改善箇所説明図

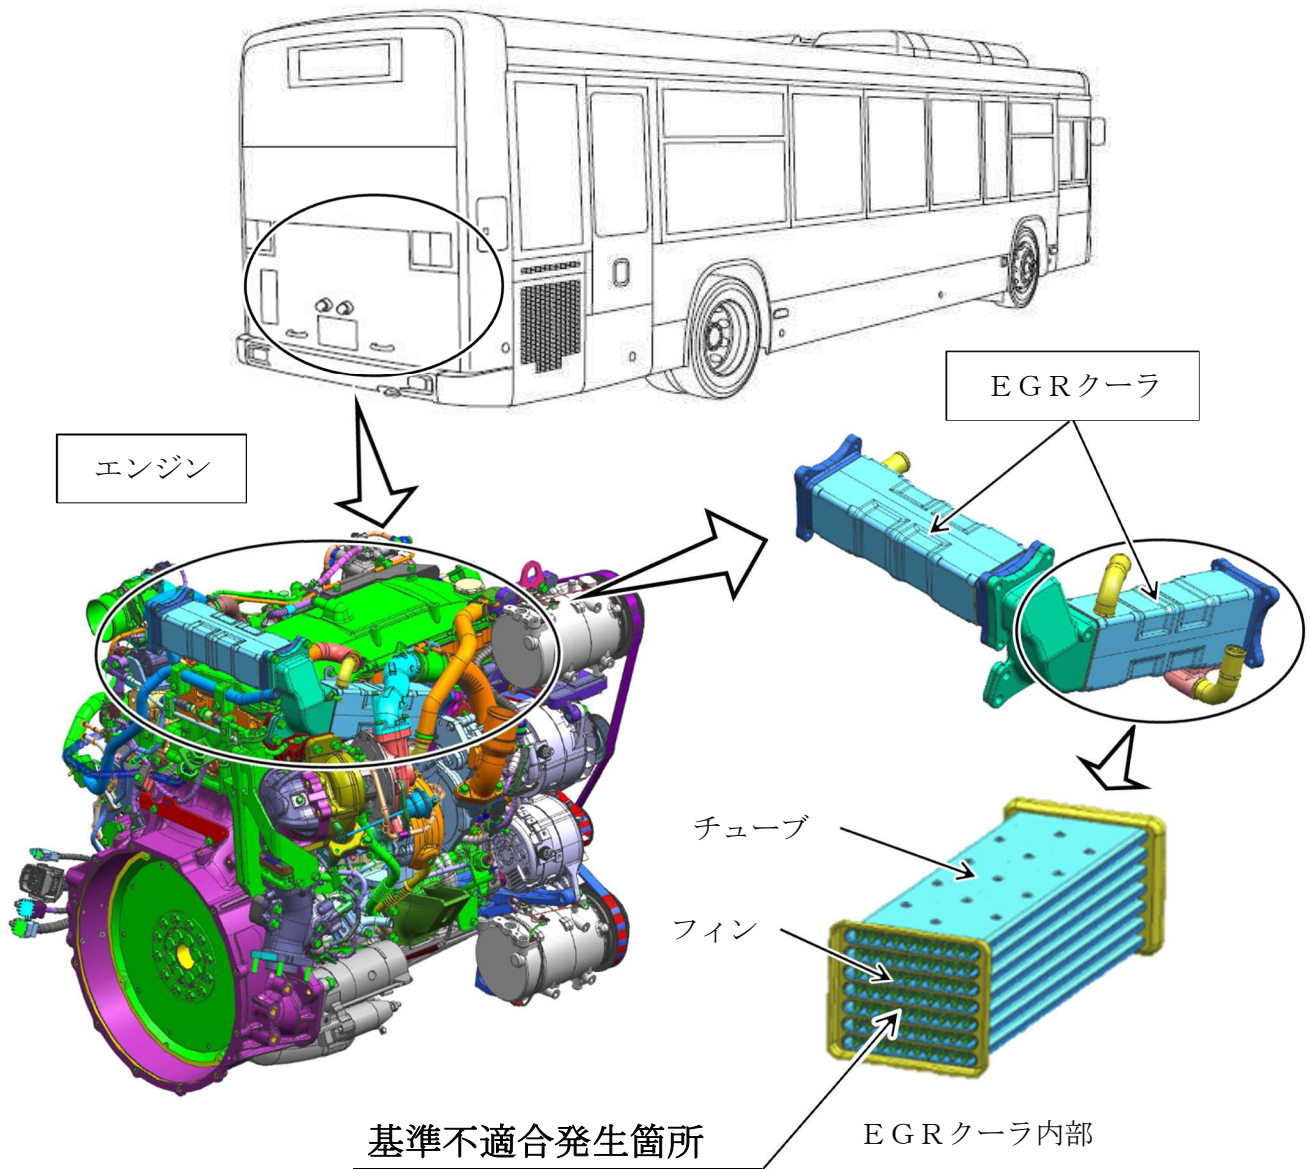
排気ガス再循環装置のEGRクーラにおいて、フィンの材質が不適切なため、排気ガス通路（チューブ）にフィンがろう付けされていないものがある。そのため、そのまま使用を続けると、チューブに亀裂が生じ、冷却水経路に排気ガスが侵入して冷却不良となり、最悪の場合、オーバーヒートに至るおそれがある。

全車両、EGRクーラを良品に交換する。

また、特定の故障コードが確認された場合は、エンジンを交換する。

識別：運転者席左側ドア開口部のシリアルナンバープレート下中に識別シール（橙色）を貼付する。
